高性能ALPS他吸着塔再利用に伴う用途変更工事の 状況について

2023年3月17日

東京電力ホールディングス株式会社

表. 使用前検査変更申請のうち別紙-2 検査系統概略図

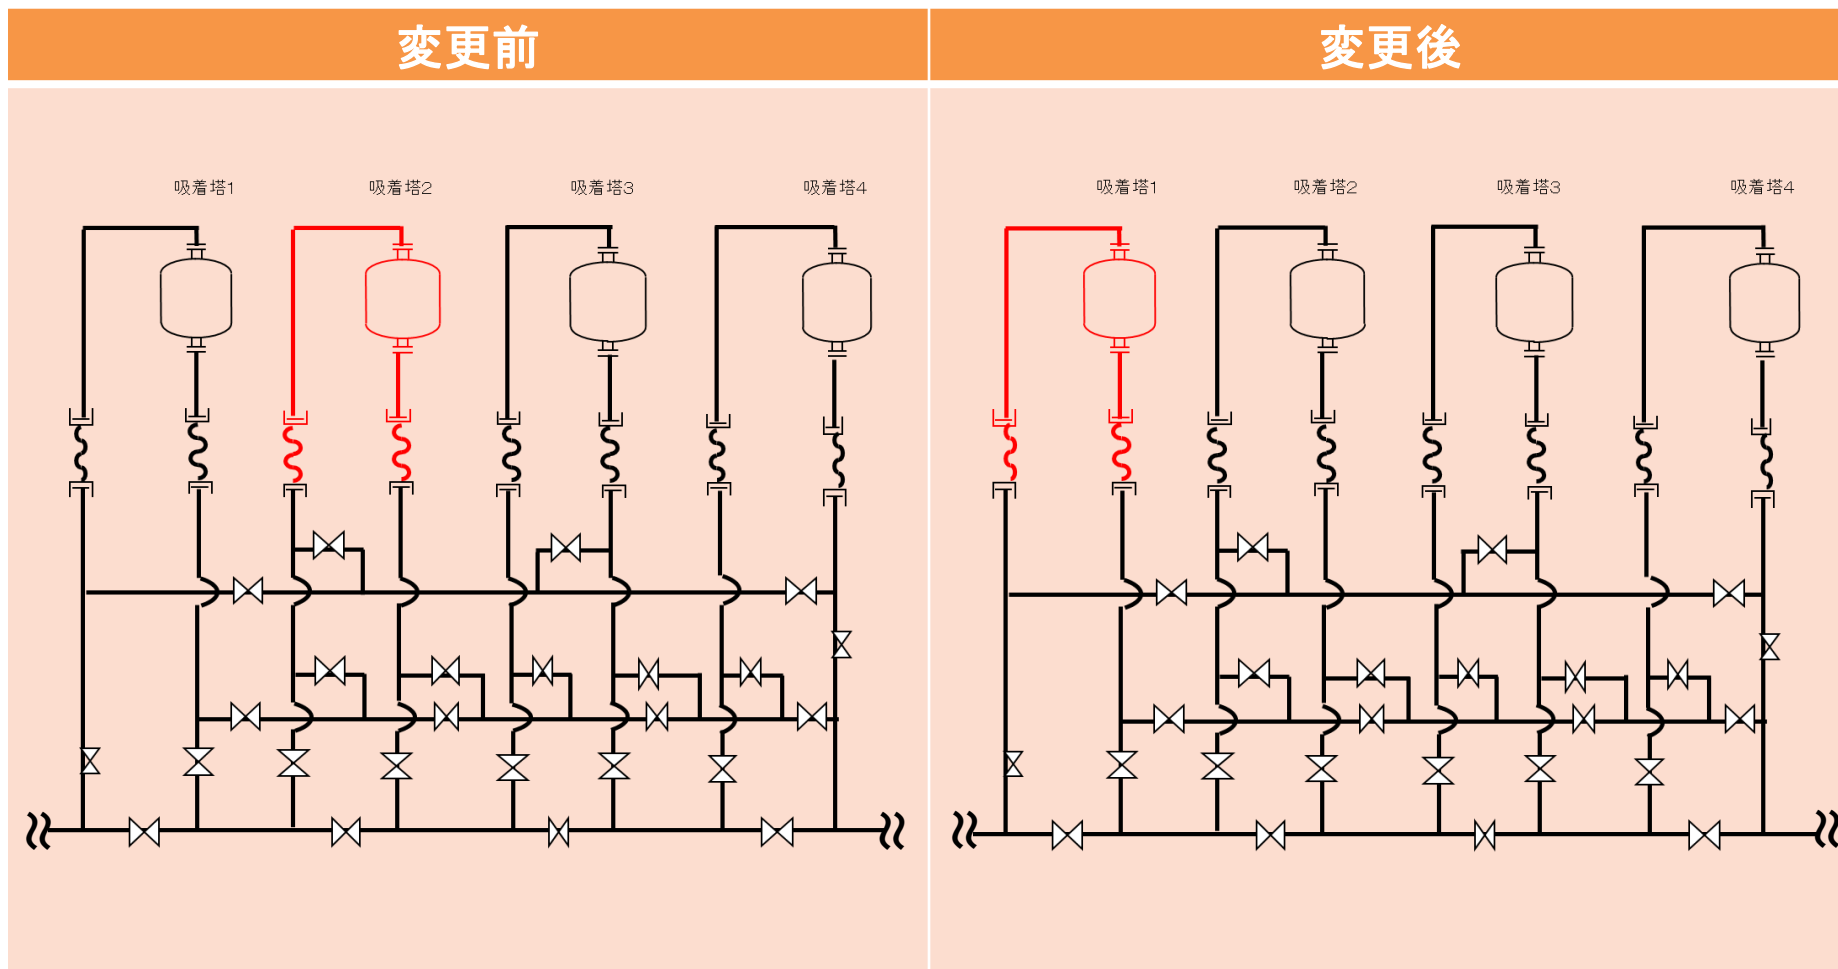
- 第三セシウム吸着装置の運用に伴う吸着塔交換により、検査対象吸着塔が吸着塔2から吸着塔1の位置へ変更となったことから、以下の通り「別紙-2 検査系統概略図」を変更する。

図 第三セシウム吸着装置 系統概要図

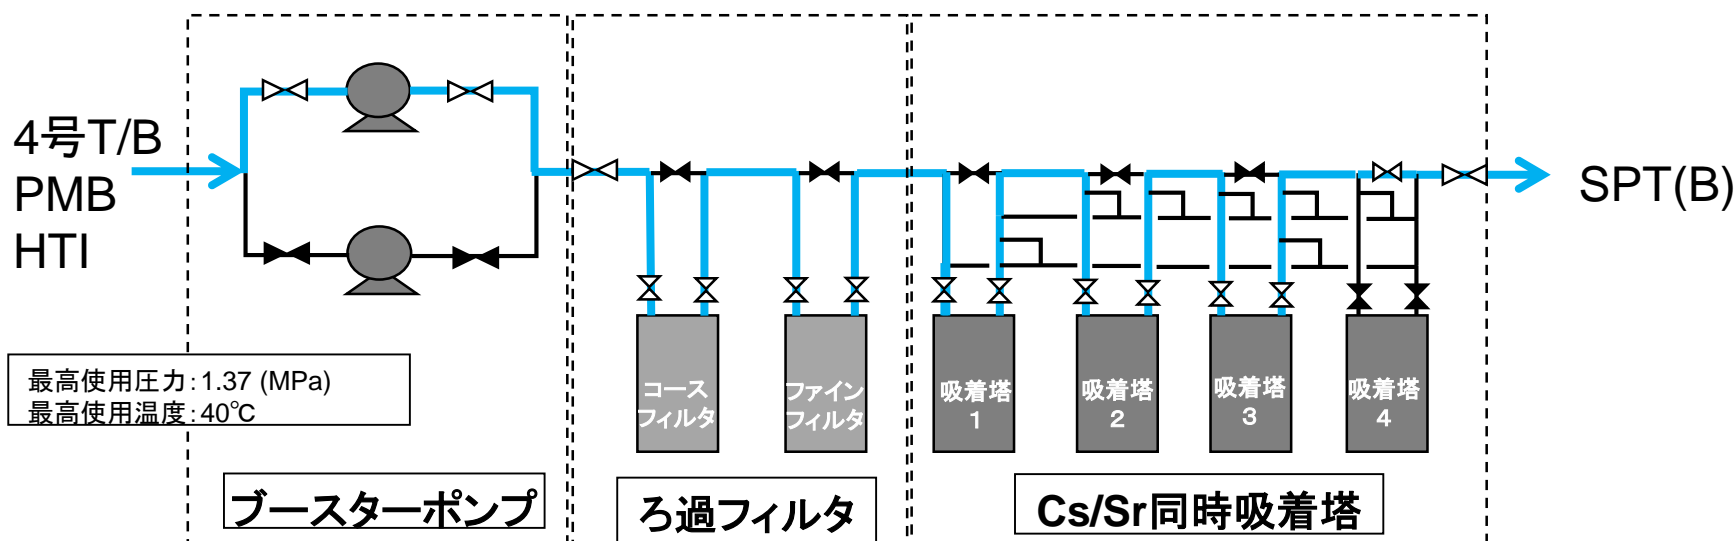
- 第三セシウム吸着装置では、吸着塔の通水量が多い順番で通水している。
- 使い終わった吸着塔を交換する際は、新規に装荷する吸着塔が通水順路の最終塔目となるよう、バルブ操作内の弁操作により通水順路を変更している。

例：吸着塔1を交換する場合

吸着塔2が先頭塔、吸着塔3が2塔目、吸着塔4が3塔目、吸着塔1が最終塔となる。

- なお、第三セシウム吸着装置は3塔通水+1塔予備の運用を想定している設備であるため、3塔通水で性能確認を行う。
- 第三セシウム吸着装置の処理運転により吸着塔交換が実施されたことから、検査対象吸着塔の設置位置を吸着塔1に変更し、1→2→3の順番で通水した状態で検査を実施する。
